**Avis de la Mission régionale d'autorité environnementale de
Nouvelle-Aquitaine sur le projet de modification du plan local
d'urbanisme (PLU) de la commune de Berson (33) portée par la
communauté de communes de Blaye**

n°MRAe 2023ANA26

dossier PP-2023-13738

Porteur du Plan : communauté de communes de Blaye
Date de saisine de l'autorité environnementale : 31 janvier 2023
Date de l'avis de l'agence régionale de santé : 1^{er} mars 2023

Figure 2: Localisation des 13 sites agricoles concernés par la modification du PLU de Berson
(Source : Règlement graphique ouest et est)

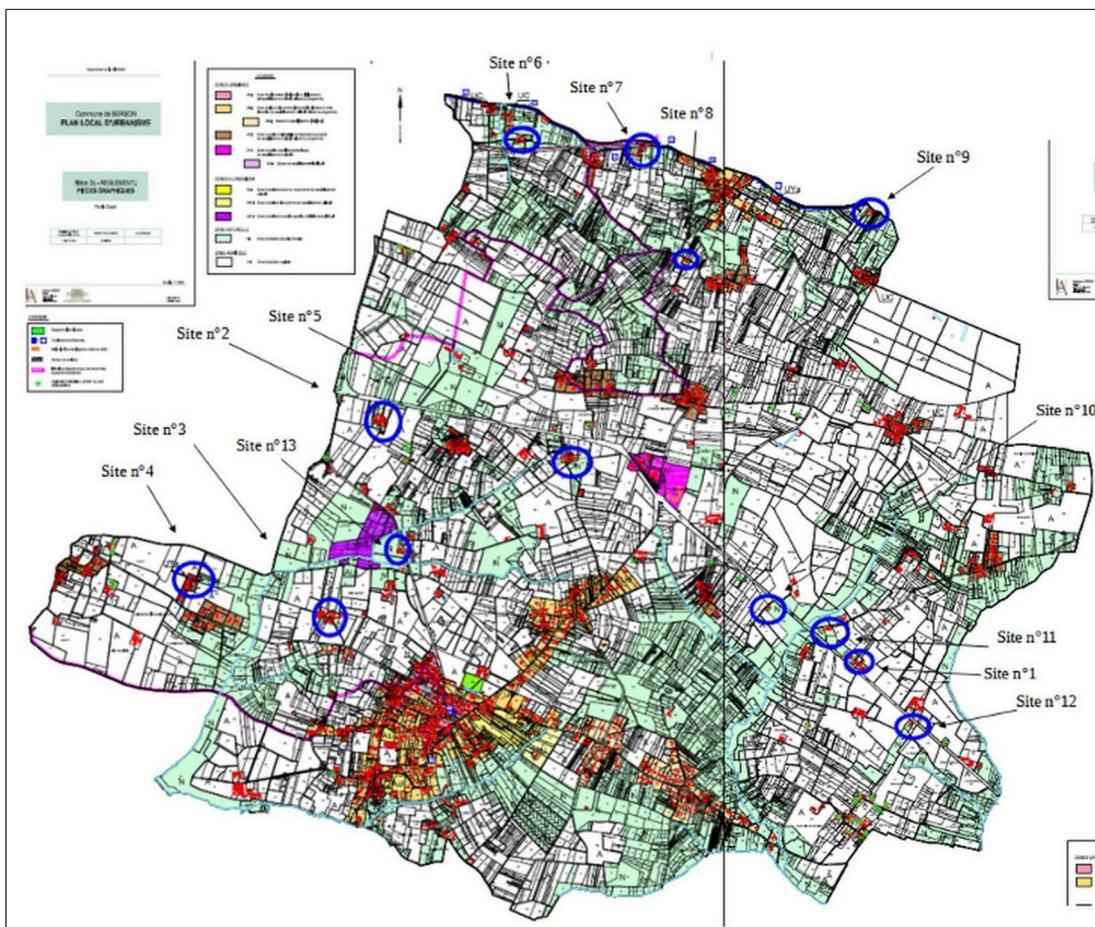
Le zonage N correspond aux zones à caractère naturel et forestier. Or, les modifications de cette zone concernent des activités agricoles.

La modification du PLU propose de permettre en zone N l'installation entre autres de silos, habituellement réservés à la zone A. Le dossier précise que la disposition réglementaire relative à la hauteur maximale des constructions en zone N s'inscrit en cohérence avec le règlement applicable à la zone agricole A.

La MRAe recommande de justifier les raisons pour lesquels les 13 sites agricoles concernés par cette modification ne relèvent pas d'un zonage agricole A, moyennant des règles d'adaptation aux fonctions agricoles.

Figure 3: Localisation des lieux-dits « La Charonne » (site n°13) et « Les Juins » (site n°5) en zone N dans le PLU de Berson (Source : Notice de présentation – pages 11, 12 et annexes)

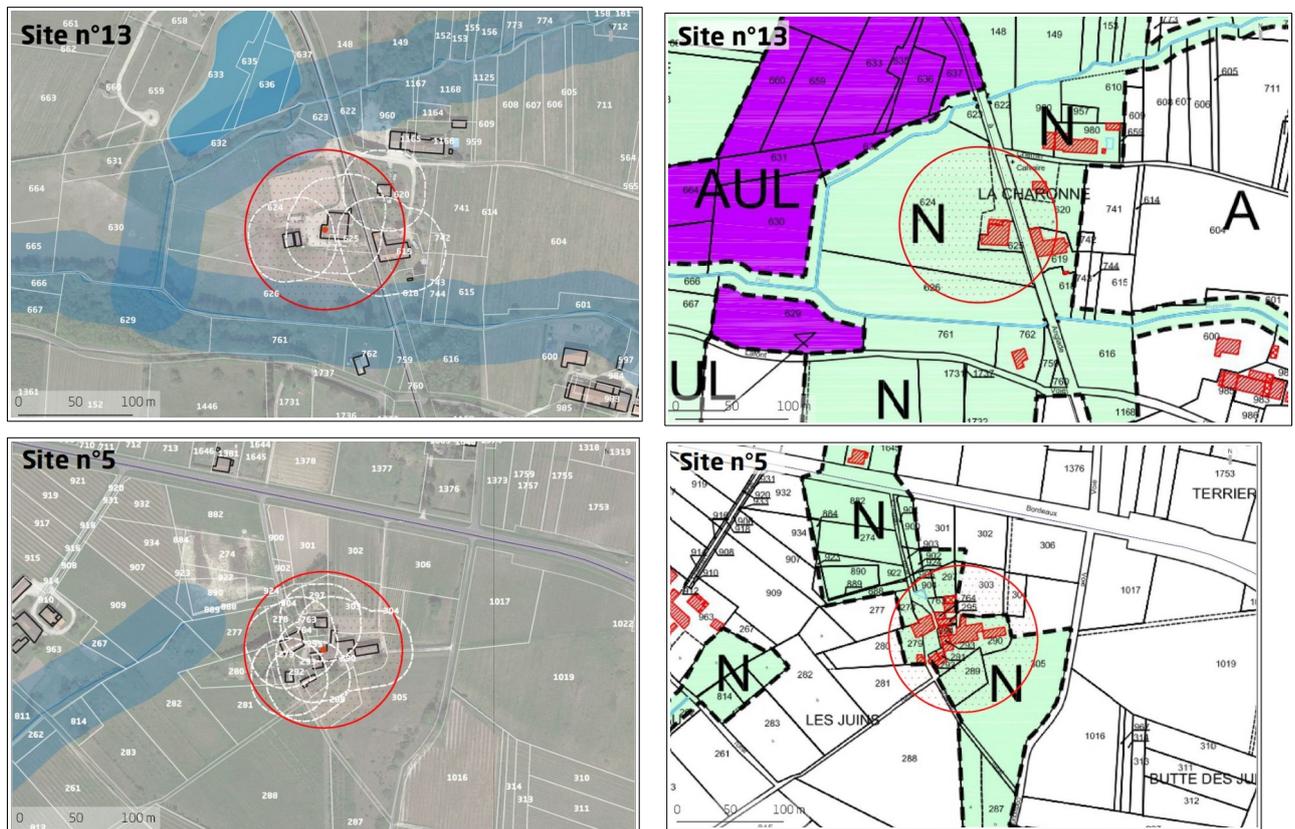
Les deux sites agricoles localisés aux lieux-dits « La Charonne » (site n°13) et « Les Juins » (site n°5), constitués de bâtis existants sont bordés à l'ouest par un cours d'eau.

Les orthophotographies présentées des sites visualisent un cercle rouge autour des bâtis agricoles (périmètre de 70 mètres), des cercles blancs d'implantation autour des bâtis (périmètre de 30 mètres) et un tampon bleu autour des cours d'eau (distance de 35 mètres).

S'agissant des extraits du règlement graphique, ils représentent les périmètres de 70 mètres autour de bâtis agricoles.

La MRAe relève la précision du dossier permettant de vérifier que les périmètres d'extension de bâtiments envisagés ne recoupent pas les trames bleues identifiées.
